**Doplňující informace k zadávací
dokumentaci OA a HŠ Třebíč –
rekonstrukce 2.NP, vestibulu a PBŘ T.
Bati**

Doplňující informace k technické zprávě zadávací dokumentace

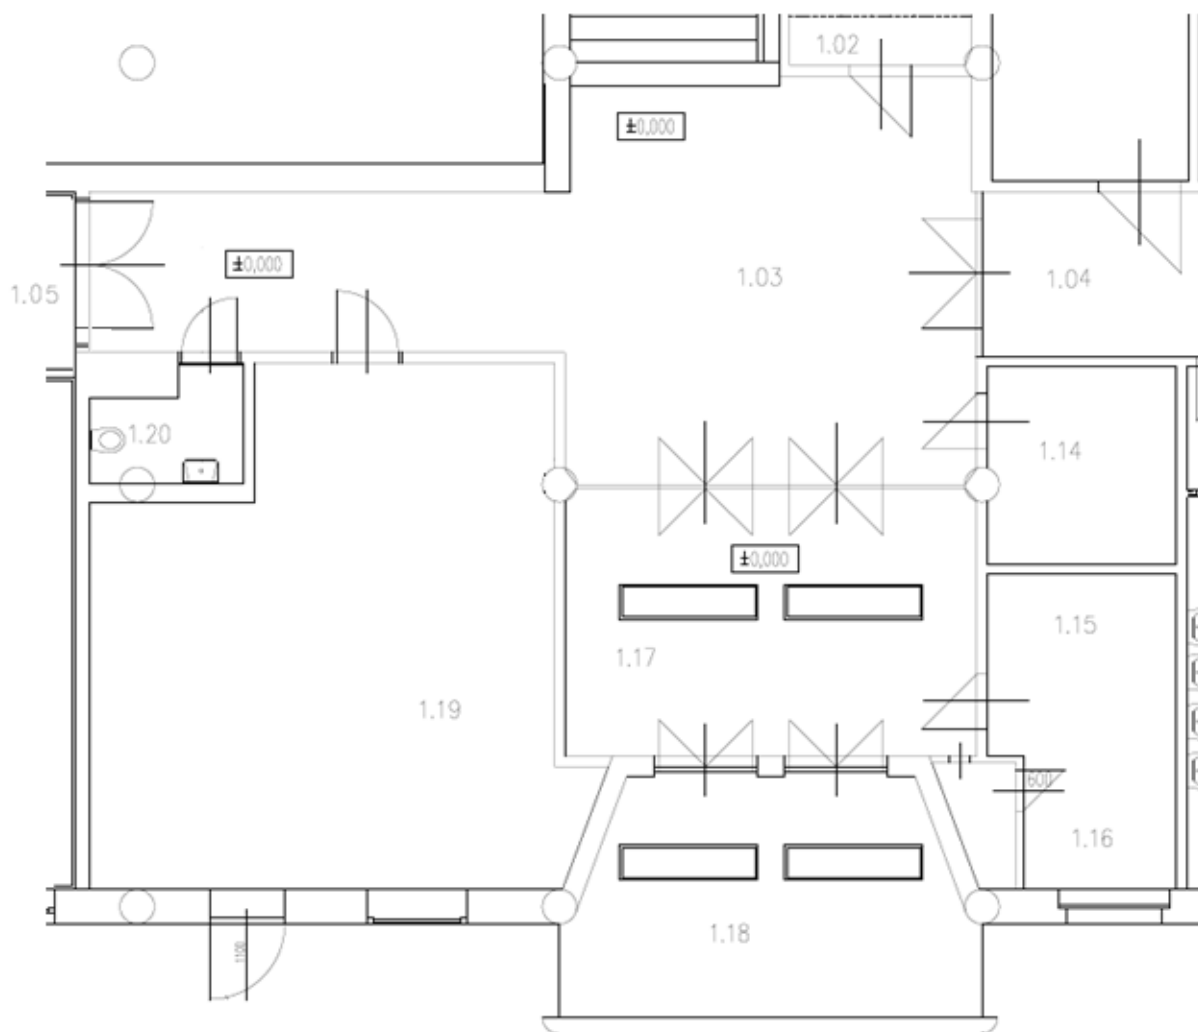
Požadovaný rozsah prací:

- nahrazení původní skladby podlah v místnosti: 1.03, 1.15, 1.16, 1.17;
- vybourání příčky mezi místnostmi: 1.15 a 1.16;
- nahrazení stávajícího obložení stěn v místnosti: 1.17;
- nahrazení stávajícího kazetového podhledu za nový v místnosti: 1.03;
- nový kazetový podhled v místnosti: 1.17;
- zjištění funkčnosti parního potrubí, které je vedeno v kolektoru procházející místnostmi: 1.15, 1.17 a 1.19, nefunkční vedení demontovat a zasypání kolektoru po demontovaném potrubí;

- upravení (obnovení) venkovní čistící zóny (prostor 1.18) a zhotovení nové čistící zóny místnosti 1.17;
- nahrazení stávajících vchodových dveří za nové – v souladu s PBŘ (elektronicky ovládané);
- nahrazení stávajících středových dveří za nové – v souladu s PBŘ (elektronicky ovládané) mezi místnostmi: 1.03 a 1.17;
- provedení kompletní rekonstrukce (povrchové úpravy, instalace apod.) v místnosti: 1.15;
- nahrazení stávajících dveří za nové do místnosti: 1.02, 1.04, 1.05, 1.14, 1.15, 1.19, 1.20 – v souladu s PBŘ
- nová elektroinstalace v místnostech: 1.03, 1.15 a 1.17
- obnova vnitřních povrchových úprav svislých vodorovných konstrukcí, včetně nátěrů omítek v místnostech 1.03, 1.17
